Mission régionale d'autorité environnementale
ÎLE-DE-FRANCE

**Avis délibéré
sur le projet d'aménagement de la cité-jardin
de la Butte Rouge
à Châtenay-Malabry (92)**

N° APJIF-2024-010
du 28/02/2024

Illustration 4 : Plan guide global du projet de transformation de la cité-jardin.
En pointillé noir, l'îlot Mermoz. Source : étude d'impact, p. 26 partie 4, annotation MRAe.

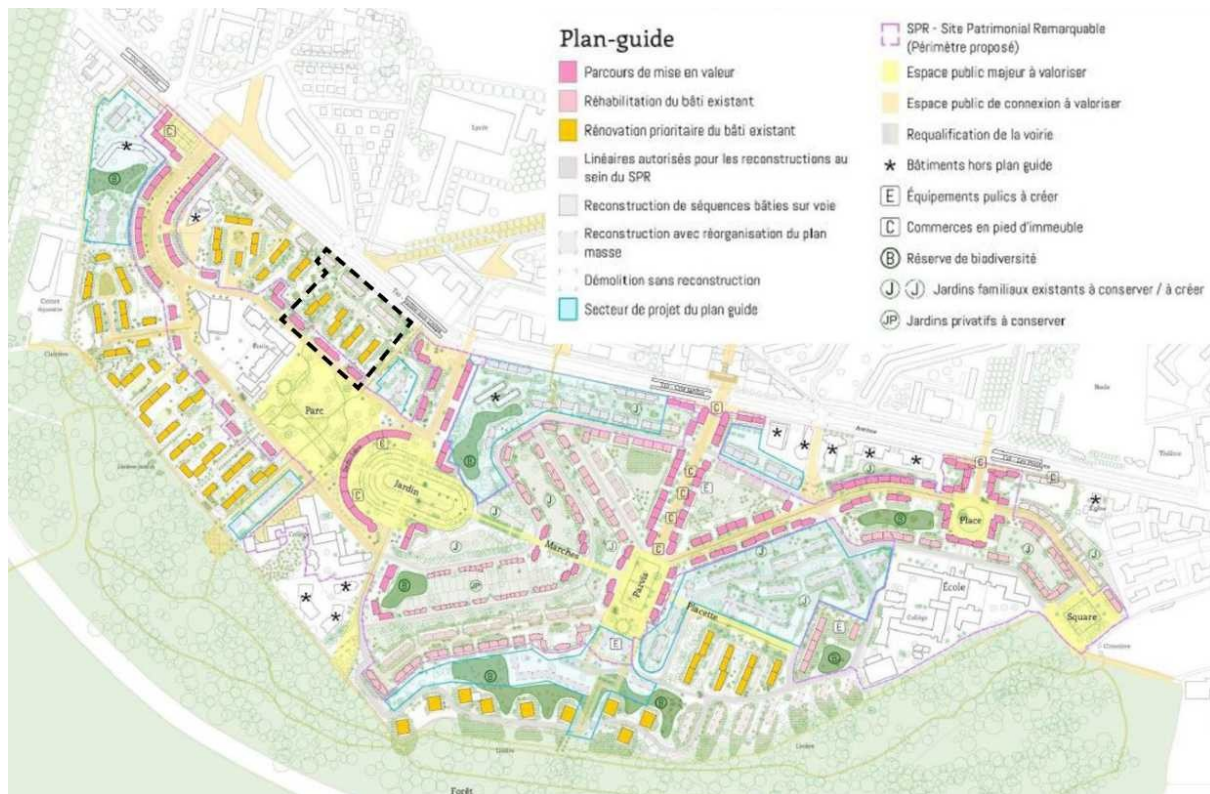
Le plan guide transmis (Illustration 4) n'indique pas clairement le nombre de bâtiments pouvant être démolis, reconstruits ou rénovés et ne semble pas être en cohérence avec le plan de patrimoine bâti (Illustration 7). Le dossier gagnerait à présenter une série de plans indiquant clairement à l'échelle du site de projet l'état actuel, les rénovations (lourdes et légères), les démolitions, les reconstructions et les constructions neuves, en intégrant également les parcs, jardins, arbres et autres espaces végétalisés et de pleine terre. Plus largement, l'Autorité environnementale regrette qu'il n'y ait pratiquement aucune photo, coupe et photomontage permettant de décrire l'état initial (ambiance paysagère, état du bâti, etc.) et l'état projeté, a minima sous forme d'hypothèses. Ces visuels doivent contribuer à la justification des choix opérés et permettre d'apprécier l'intégration des nouvelles constructions et des immeubles réhabilités dans cet environnement patrimonial. L'étude d'impact devra donc être actualisée sur ce point, au fur et à mesure de l'avancement des projets des différents îlots.

- clarifier les décisions prises concernant la transformation du bâti et du paysage de la cité-jardin en présentant une série de cartes identifiant précisément chacune des interventions sur le bâti, le sol et la végétation ;
- compléter l'étude d'impact par des visuels (coupes, élévations, photos, montages, etc.) présentant l'état actuel et projeté de la cité-jardin en intégrant les bâtiments, la nature des sols et la végétation.

Illustration 7: Plan du patrimoine bâti de la cité-jardin, source : étude d'impact, partie 5, p. 51.

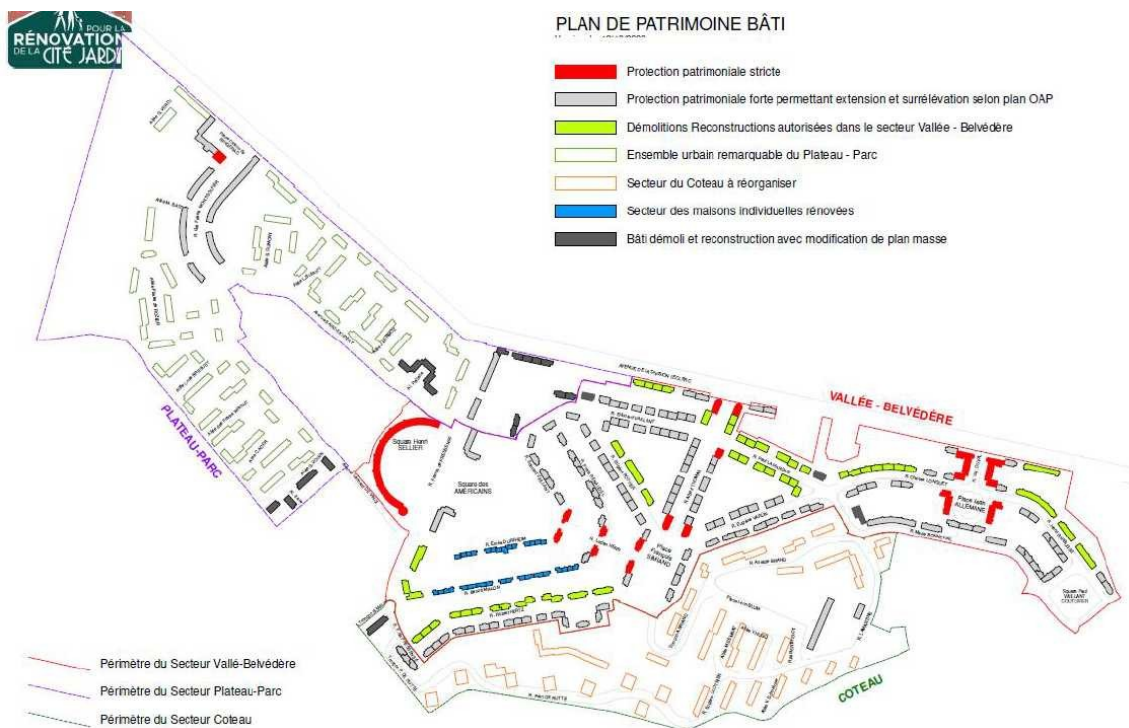
Le plan (Illustration 7) y définit des bâtiments à réhabiliter sous protection stricte, des bâtiments à l'architecture significative à réhabiliter sous protection forte, l'ensemble urbain remarquable du Plateau à préserver et l'ensemble urbain du coteau à réorganiser (partie 5, plan p. 51). L'Autorité environnementale regrette que le document ne soit pas annexé au dossier afin d'éclairer la démarche et les arguments mobilisés pour ce classement et les niveaux de protection.

- présenter la démarche mise en œuvre pour définir les niveaux de protection des bâtiments ;
- préciser les principes d'intervention sur la cité-jardin et démontrer qu'ils contribueront à la préservation de ce patrimoine architectural et paysager ;
- détailler le diagnostic architectural et patrimonial de chacun des édifices visés par une opération de démolition et de rénovation, analyser sa situation dans le plan de la cité-jardin et démontrer au regard de ces éléments la pertinence du projet et sa capacité à préserver les qualités urbaines, architecturales et culturelles de la Butte Rouge.

Illustration 9: Plan répertoriant les immeubles démolis avec reconstruction (bleu foncé) ou non reconstruits (blanc, contour bleu). Au total, au moins quarante immeubles seront démolis. Source : partie 5, p. 56.

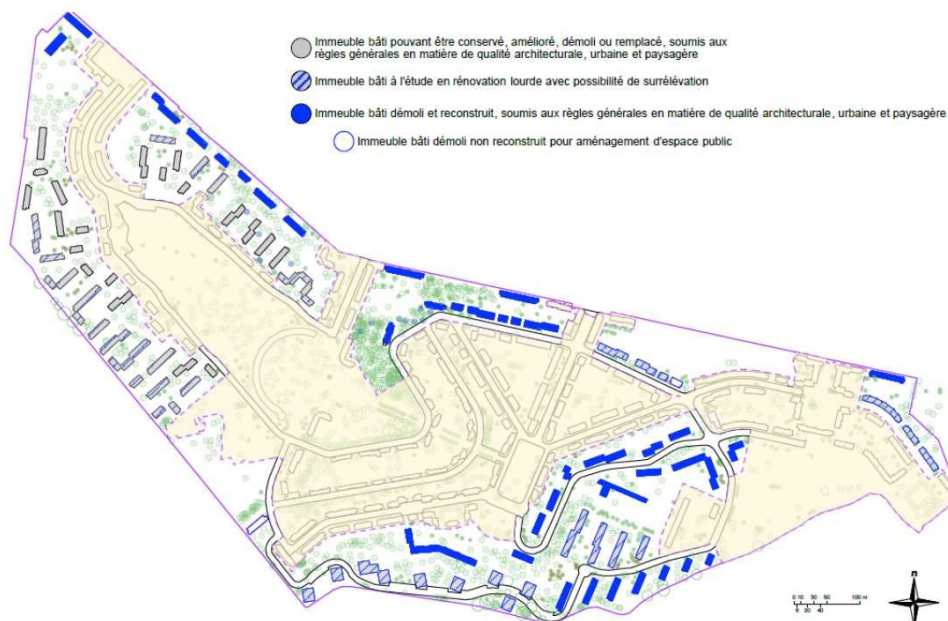
L'Autorité environnementale constate que ces choix, même s'ils ne sont pas tous arrêtés, ne sont pas suffisamment justifiés au regard d'un diagnostic précis de l'état du bâti (salubrité, qualité architecturale, etc.). L'analyse architecturale et sanitaire est insuffisamment détaillée et n'apporte donc pas les arguments nécessaires pour motiver le choix de la démolition d'un grand nombre de bâtiments. En particulier, le dossier ne démontre pas l'impossibilité de parvenir à une performance énergétique suffisante par la seule rénovation de ces logements. Une telle démonstration devrait également intégrer une analyse de cycle de vie rendant notamment compte de l'empreinte énergétique des matériaux et éléments de construction, et comparer cette empreinte à celle d'une rénovation lourde et légère du bâti.

(9) L'Autorité environnementale recommande de justifier les démolitions au regard :

- d'un diagnostic précis du bâti (enjeu patrimonial, qualité architecturale, salubrité, état énergétique, etc.) ;
- d'une analyse de cycle de vie comparant le projet à un scénario privilégiant la rénovation du bâti et tenant compte de l'empreinte énergétique de l'ensemble des activités et matériaux mobilisés.

Illustration 10: Recensement des habitats naturels à l'échelle de la cité-jardin, source : étude d'impact, partie 3, p. 98.

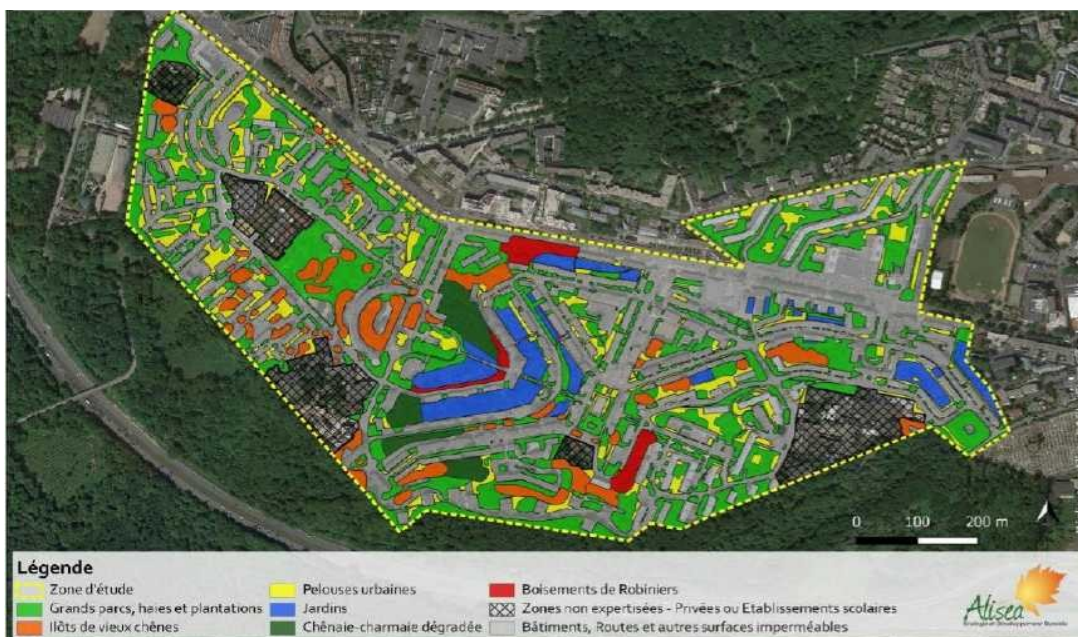
Le dossier identifie et quantifie les surfaces affectées par le projet (partie 5, p. 34) mais ne les rapporte pas aux surfaces totales des milieux concernés, ce qui ne permet pas d'avoir une évaluation précise. Il n'indique pas non plus les impacts liés aux îlots tests, à l'ensemble des interventions sur la cité-jardin, et aux phases de chantier⁹.

(14) L'Autorité environnementale recommande de clarifier la présentation des impacts sur la biodiversité existante en précisant l'analyse de l'état initial à l'échelle du projet global, en indiquant les surfaces des

milieux naturels affectés, et en présentant les mesures d'évitement, de réduction et, à défaut, de compensation visant à préserver les écosystèmes de la cité-jardin.

Illustration 11 : Visuel des espaces engazonnés des bâtiments de l'îlot test 1 (7-9 avenue de Saint-Exupéry) (à gauche) et montage avant/après projet des coupes du projet (à droite), source : annexes à l'étude d'impact/DRIEAT.

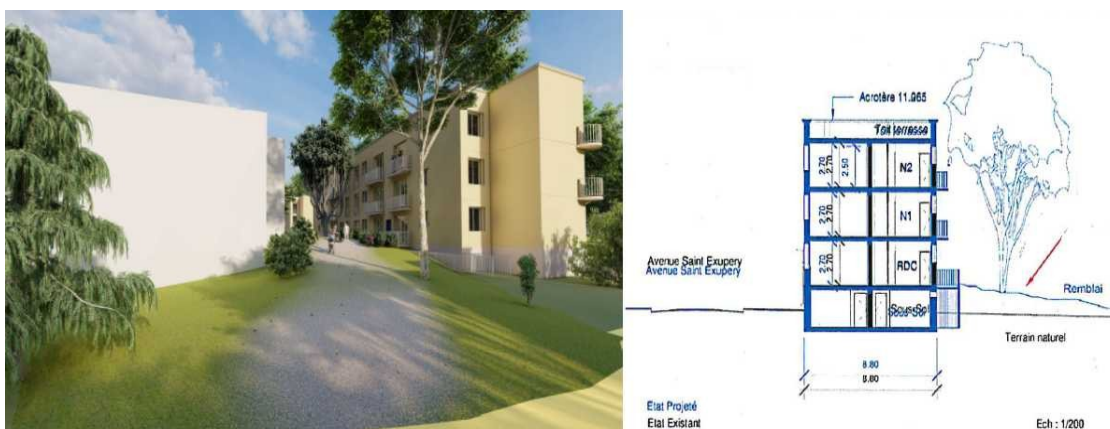
Par ailleurs, l'Autorité environnementale relève qu'à l'échelle de l'îlot test n° 1, les seuls visuels du dossier montrent des monocultures de gazons tondus au sein des espaces publics qui présentent peu d'intérêt écologique (Illustration 11). De plus, des talus et remblaiements prévus sur des terrains arborés sont susceptibles de nuire au développement des arbres et de leur système racinaire en rehaussant le niveau du sol (Illustration 11).

(17) L'Autorité environnementale recommande de renoncer aux remblaiements susceptibles d'affecter le développement des arbres et de leur système racinaire ou, à défaut, démontrer que ils ne sont pas susceptibles d'impacter les sujets présents sur site.

Illustration 13: Niveaux sonores moyens simulés sur une journée à l'état projet, source : partie 5, p. 85.

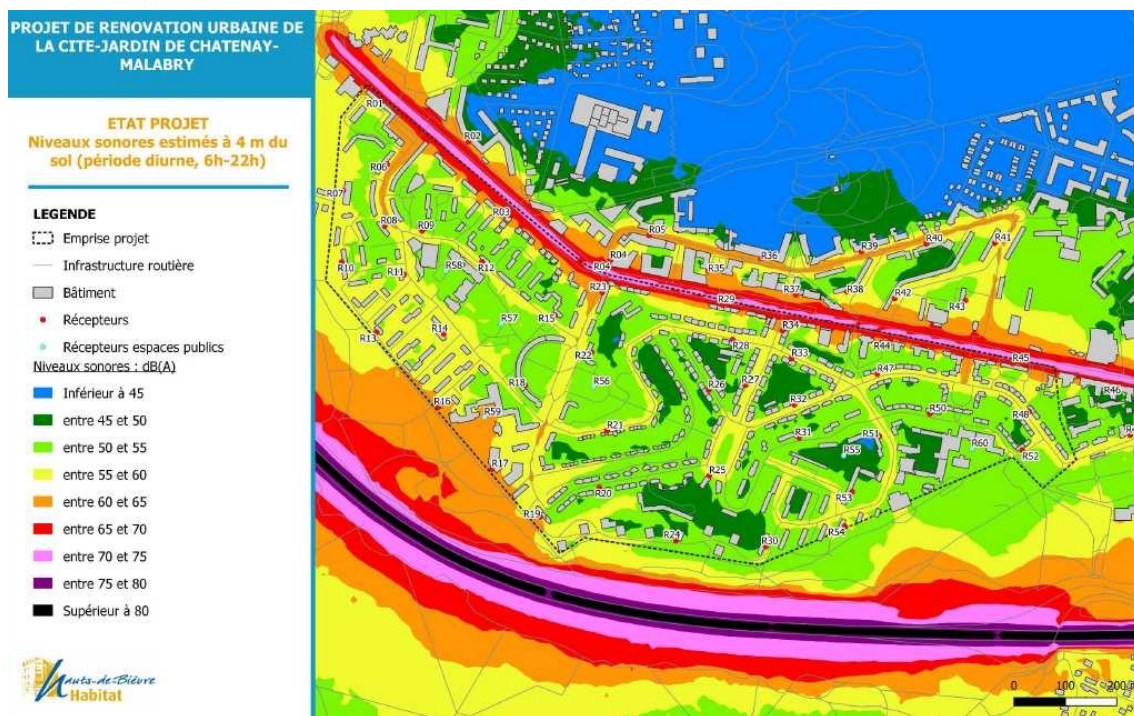
une densification en logements est attendue et notamment des démolitions/reconstructions le long de cette avenue bruyante, des mesures d'évitement et de réduction allant au-delà du seul respect des normes d'isolement acoustique devront être proposées.

(22) L'Autorité environnementale recommande d'actualiser les études de bruit et améliorer leur représentativité (durée des points de mesure notamment) afin de proposer des mesures d'évitement et de réduction allant au-delà du seul respect des normes d'isolement acoustique, en particulier au niveau des bâtiments implantés le long de l'avenue de la Division Leclerc.
